הנדון: בית ב

בדיקה לפני קניה

חוות דעת מקצועית

1.4. פרטי אלומיניום: קיימים פגמים בגימור פרופילי אלומיניום. ישנם ליקויי
סגירה של פרטי האלומיניום.

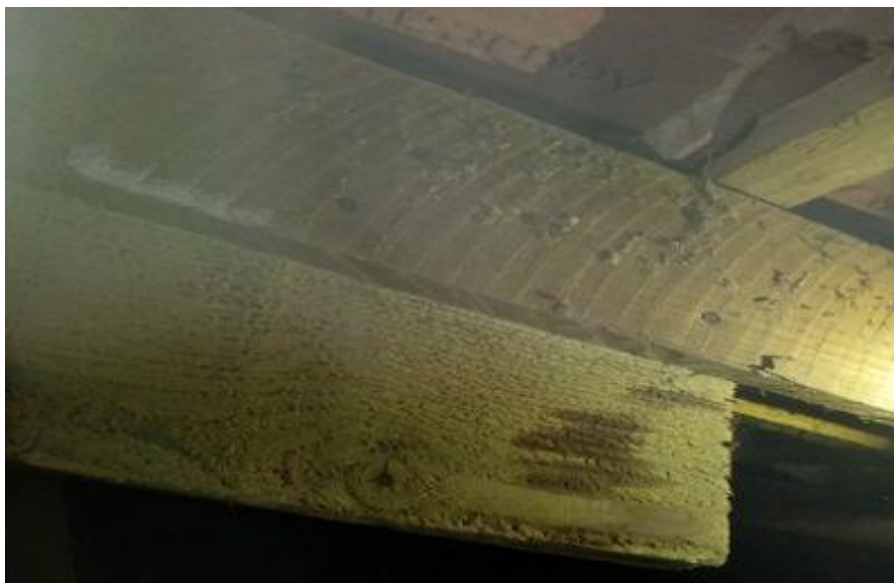
בניגוד לת"י 1068 חלק 2 סעיף 202.1 האוסר פגמים בפרופילי החלון. וכן
בניגוד לת"י 1068 חלק 2 סעיף 203 לפיו המלבן יהיה מורכב לפי כללי
המקצוע הטובים, הפרופילים יחתכו בקווים ישרים ופינות המלבן יהיו
סגורות עם מישק חלק.

יש לטפל.

3.1.1. חדר רחצה הורים קומה 1.

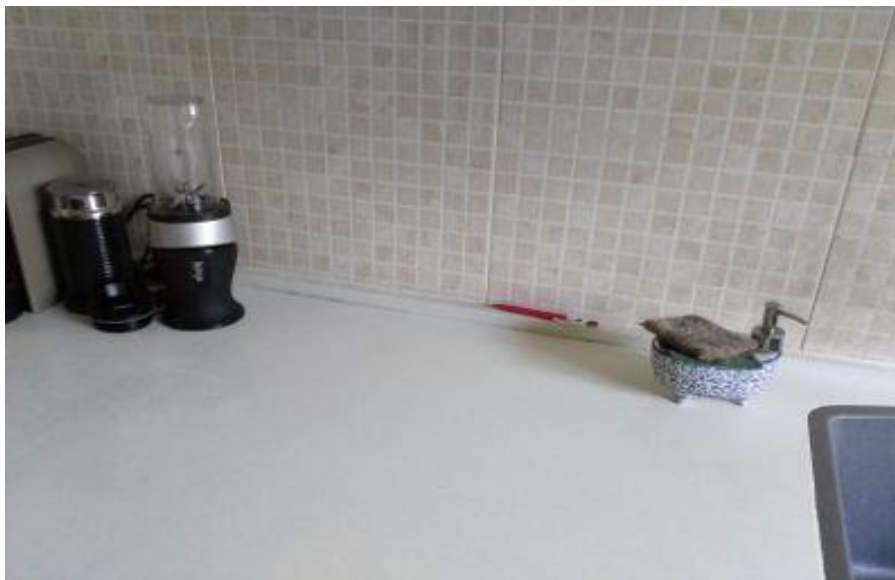
3.1. חוסר במילוי חומר גמיש תקין בין משטח/אביזר לחיפוי הקיר.

מומלץ לאטום בצורה מקצועית בין המשטח/אביזר לחיפוי הקיר ע"י חומר גמיש תקני.

3.1.3. מטבח קומת קרקע.

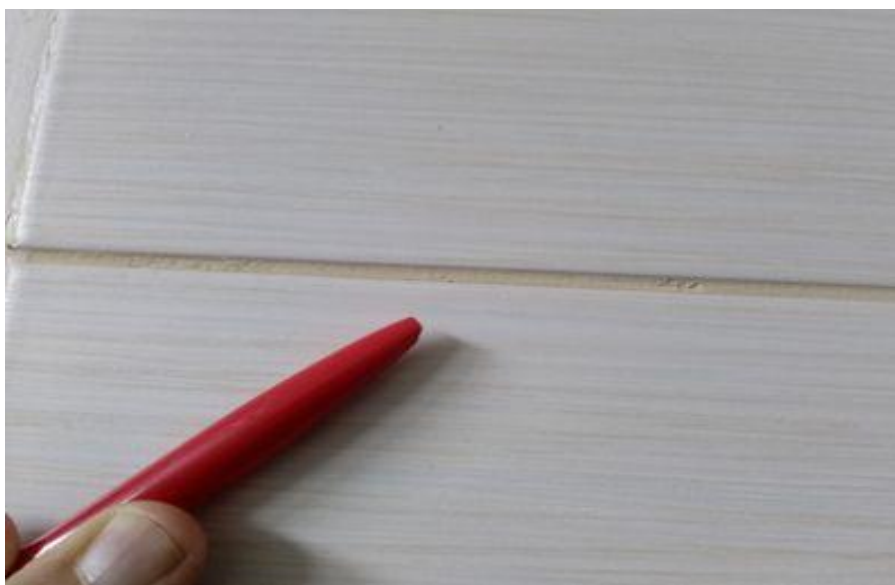
זאת בניגוד לת"י 1555 חלק 3 סעיף 2.1.9.1 ועפ"י סעיף 5.1.5.1.

4.3.2. מרפסת קומה 1.

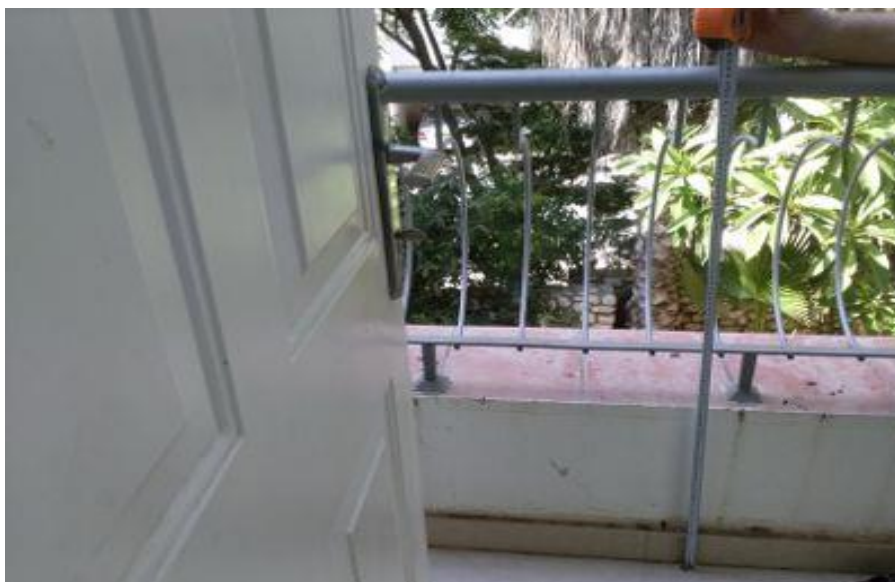
4.3. מעקה לא בטיחותי.

נדרש לבצע מעקה תיקני. יש לחסום גישה של בני האדם למקום עד ביצוע המעקה התיקני.

7.1.2. חדר שינה הורים קומה 1.

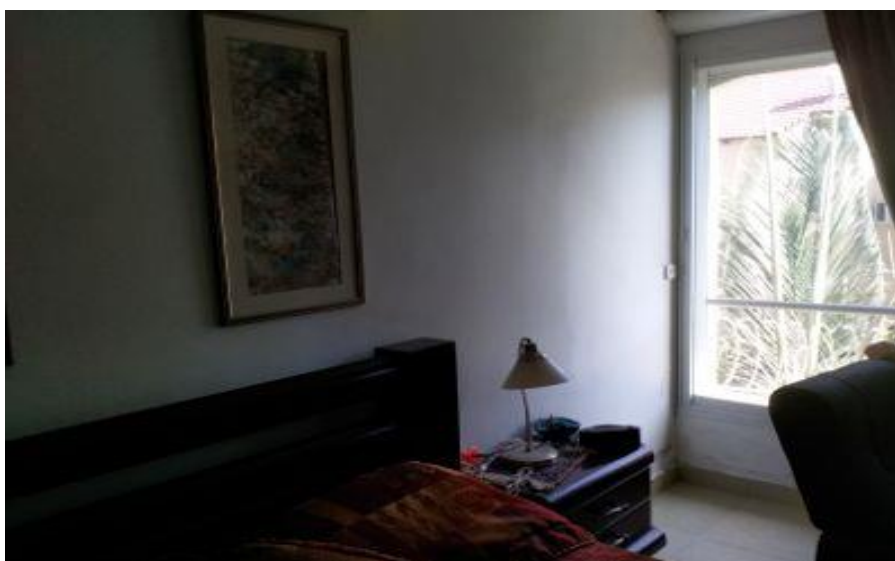
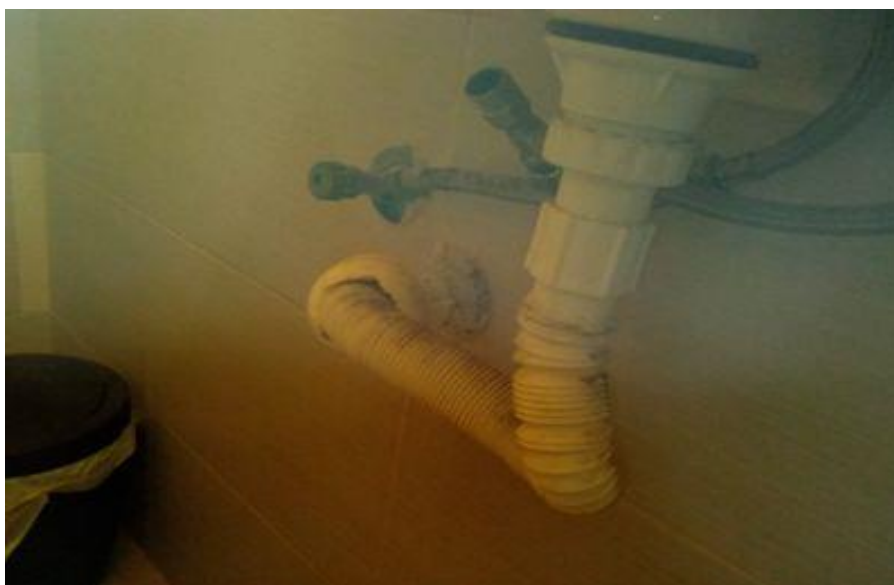
7.1. כתמי רטיבות במקומות שונים בדירה.

הליקוי יוצר פגם אסתטי ותפקודי בולט וסותר בין היתר את הדרישות
כמפורט להלן: תקנות התכנון והבנייה סעיף 5.32 הדורש כי: "קירותיו
החיצוניים של בנין יתוכננו וייבנו באופן המונע חדירת מים ורטיבות
לתוכו מבחוץ."

נדרש לאתר את מקור הרטיבות, לתקן בצורה מקצועית ולחדש צביעה.
הערכת העלויות כפופה לפתרון הבעיה.

9.1. חדר דיור קומת קרקע: גבשושיות וגלים בטיח.

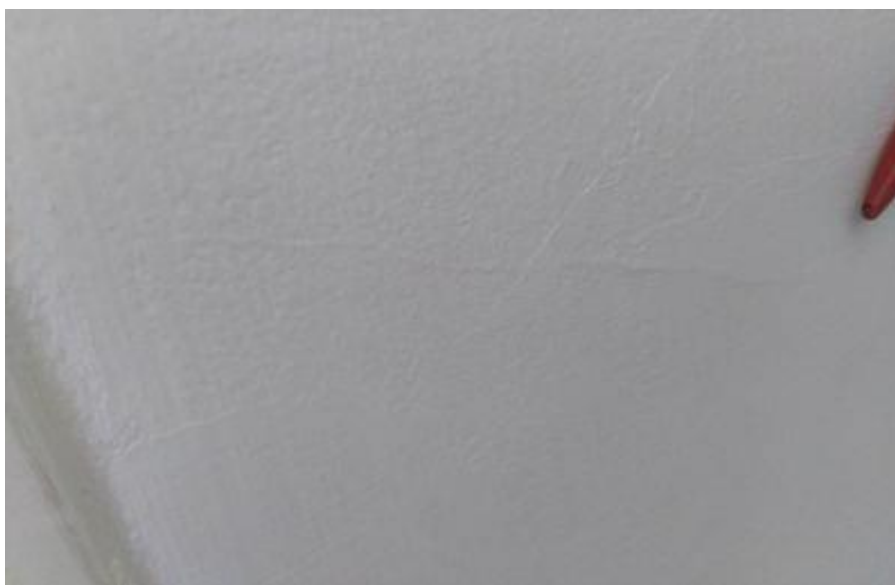
זאת בניגוד לתקנים הישראליים של מכון התקנים ת"י 1920.2 – לגבי סטיות מותרות בטיח. ובניגוד למפרט הכללי סעיף 09.04.01.01 לפיו :
"יום לפני התחלת עבודות הטיח יבצע הקבלן את הפעולות הבאות : א.
יסתום את החורים והמרווחים ("פוגות") בין הבלוקים, יסיר שכבות רופפות ויקצץ חוטי קשירה... ב. ינקה את פני השטח משמן, אבק, מלחים וכד'..." וכן בניגוד לסעיף 09.09.

יש לבצע חידוש חלקי תוך יישור בסרגלים, וצביעה חוזרת .

9.2.2. חדר שינה 2 קומה 1.

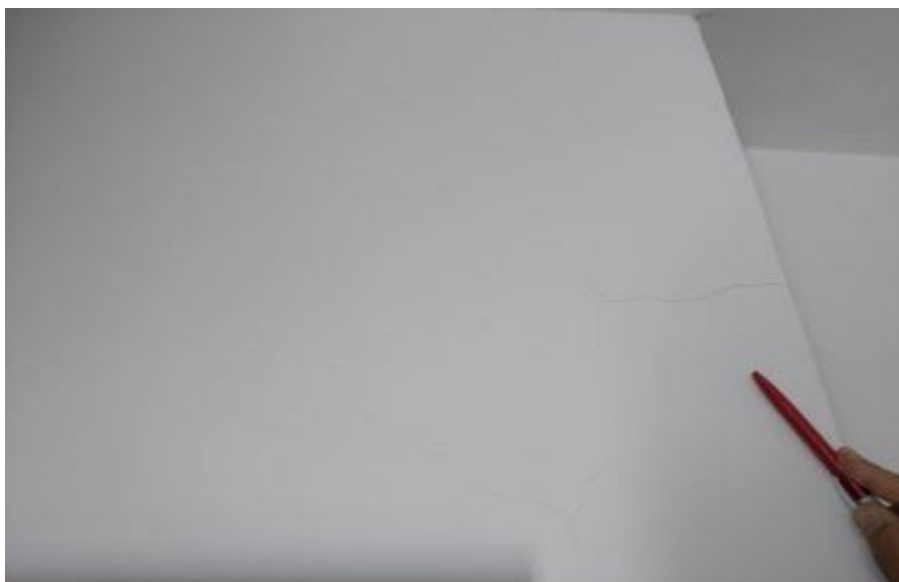
9.2. קיימים סדקים בטיח במקומות פזורים.

נדרש להסיר את שכבת הצבע . נדרש להסיר את שכבת השליכט. יש
לבדוק מצב של הטיח השחור ובמקרה ותקין להשלים את השליכט
ואת הצבע מחדש.
נדרש לתקן בצורה מקצועית.

9.2.6. פיתוח וחזיתות.

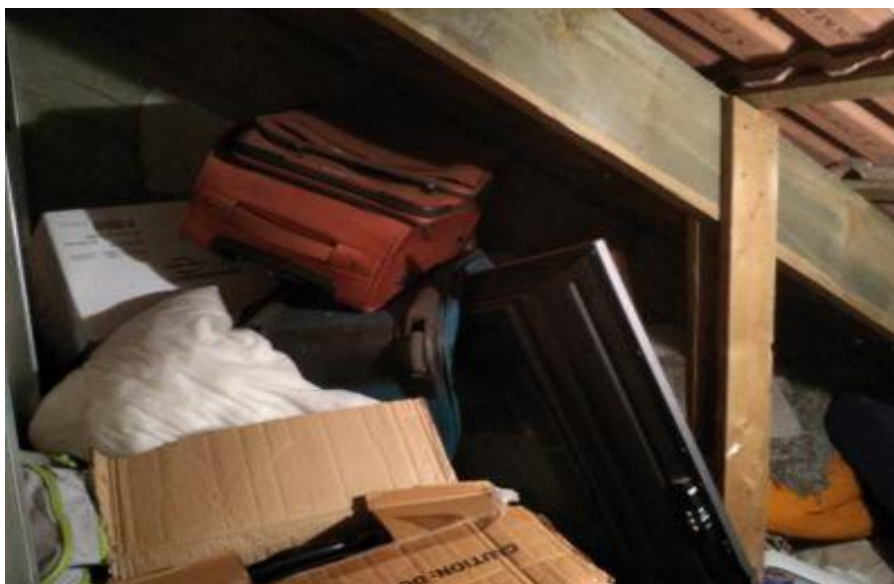
הליקויים הנ"ל בניגוד ל: תקן ישראלי ת"י 1920 חלק 2 – טיח : מערכת
הטיח באתר, סעיף 3.1 לפיו מראה, גימור וגוון הטיח יתאימו למוזמן.
במידה ומערכת טיח מיועדת לגימור על-ידי שכבת צבע, לא יהיו סדקים
בעובי העולה על 0.3 מ"מ."

11.1. ריצוף קומת קרקע: חוסר במרווחים בין אריחי הריצוף. חוסר במרווחים
בין אריחי ריצוף לבין השיפולים.

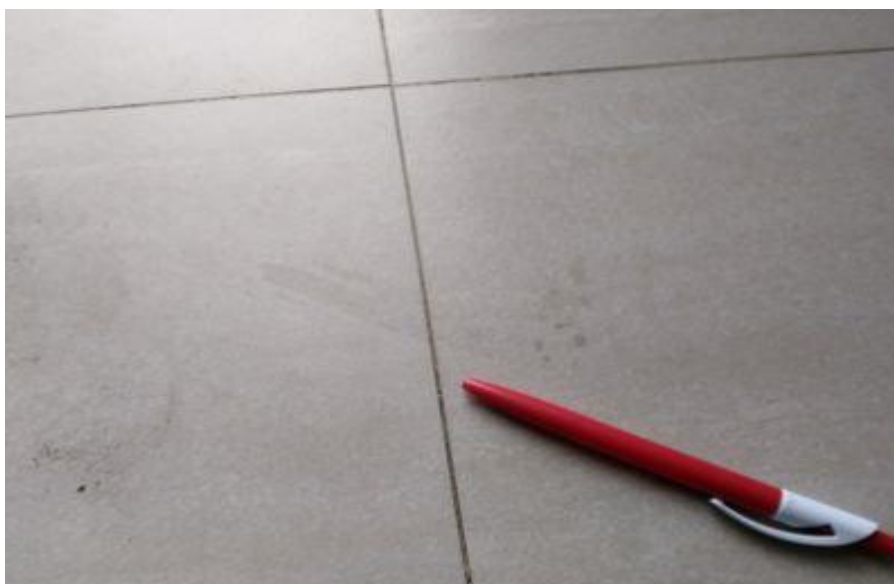
זאת בניגוד לתקן 1555 חלק 3 – סעיף 5.1.5.1 – לפיו נדרש למלא את
המישקים בצורה אחידה ללא חורים והרובה תתאים לגוון שהוזמן.

יש לפרק את האריחים הקיימים ולחפות מהדש עם מרווחים תקינים
המאפשרים הכנסת חומר מילוי המישקים.
